Observation from the field / Beobachtung aus dem Feld:

4 error messages appearing at the same time:
E1.6.0.0, E99.0.1.0, E95.0.2.0, E95.3.1.0

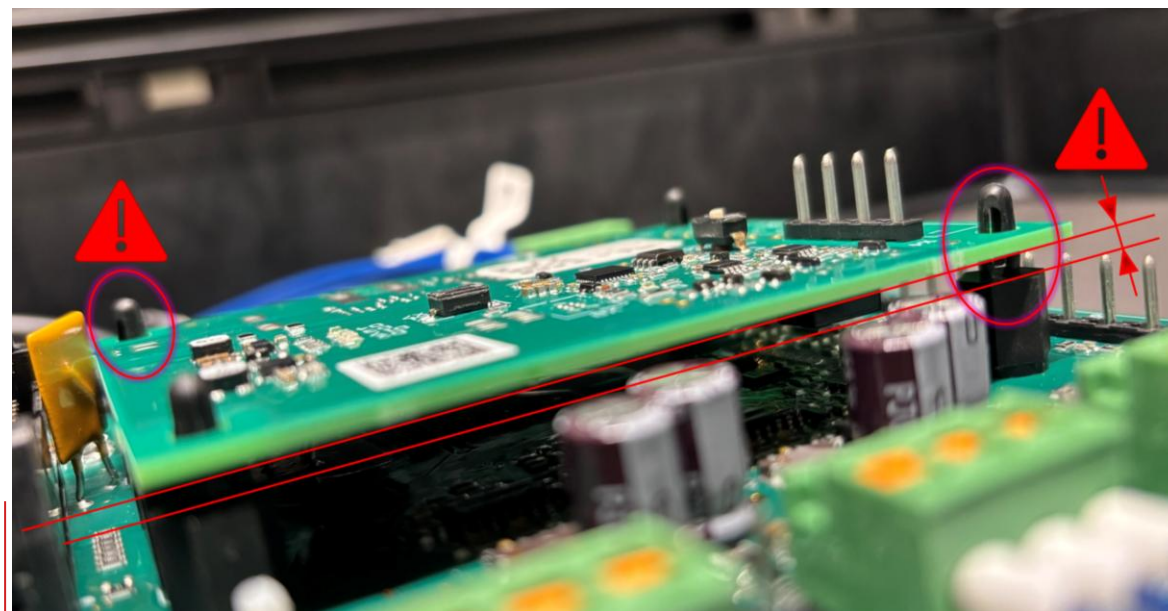
We found some cases in the field where the extension module was not fully mounted (Clip-on) on the HCB, therefore the electrical contacts are very weak.

We add an additional care point in our Factory to check the correct mounting.

Snap the extension module fully into the mounting clips.
